OGGETTO: Piano urbanistico generale (PUG) del Comune di Nonantola (MO) – Osservazioni del Settore Difesa del Territorio – Regione Emilia-Romagna

Tavola dei Vincoli - Rischio Idraulico PUG

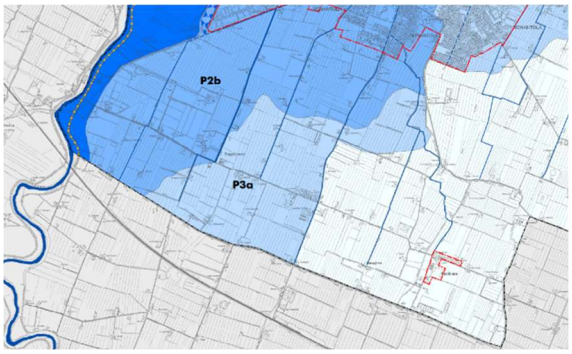
2. La Tavola NONANTOLA_PUG.TV5_TAVOLA DEI VINCOLI-RISCHIO_IDRAULICO.pdf "Tavola dei Vincoli – Rischio idraulico: pericolosità idraulica del territorio nonantolano", sintesi della pianificazione sovraordinata e degli approfondimenti condotti ai fini del PUG, individua perimetrazioni specifiche per il rischio idraulico che incidono sulla disciplina. Se da una parte le perimetrazioni riportate, con un dettaglio che si ritiene adatto a rappresentare la pericolosità idraulica per la scala comunale, risultano coerenti con le aree allagabili e relativi scenari di pericolosità del PGRA afferenti al Reticolo Principale, si evidenzia che le stesse perimetrazioni non sono coerenti con gli scenari di pericolosità legati al Reticolo Secondario di Pianura.
   Ad esempio, sul confine Sud del territorio comunale, si rileva che un'area a cui il PGRA II ciclo attribuisce uno scenario P3-RSP, alluvioni frequenti, nella tavola dei vincoli del PUG la stessa ricade principalmente in P3a (Area a pericolosità idraulica bassa) e parzialmente in P2b (Area a pericolosità idraulica alta).

Nella stessa Tavola viene, inoltre, identificata l'area interessata da condizioni di forte criticità idraulica del reticolo idrografico di scolo derivante dal Quadro Conoscitivo del PUG e, nella disciplina, questa viene normata all'art. 37.
Si rende quindi necessario chiarire come le mappe di pericolosità del Reticolo Secondario di Pianura del PGRA vengano recepite nel PUG e normate nella disciplina. Infatti, se le norme in essa contenute si riferiscono alle perimetrazioni della Tavola in questione, è necessario riportare le aree allagabili e i relativi scenari di pericolosità per RSP del PGRA tal quali, oppure produrre una tavola *ad hoc* per questo ambito, dal momento che tali aree costituiscono l'ambito di applicazione delle disposizioni della DGR 1300/2016 (par. 5), già citata al punto 1.
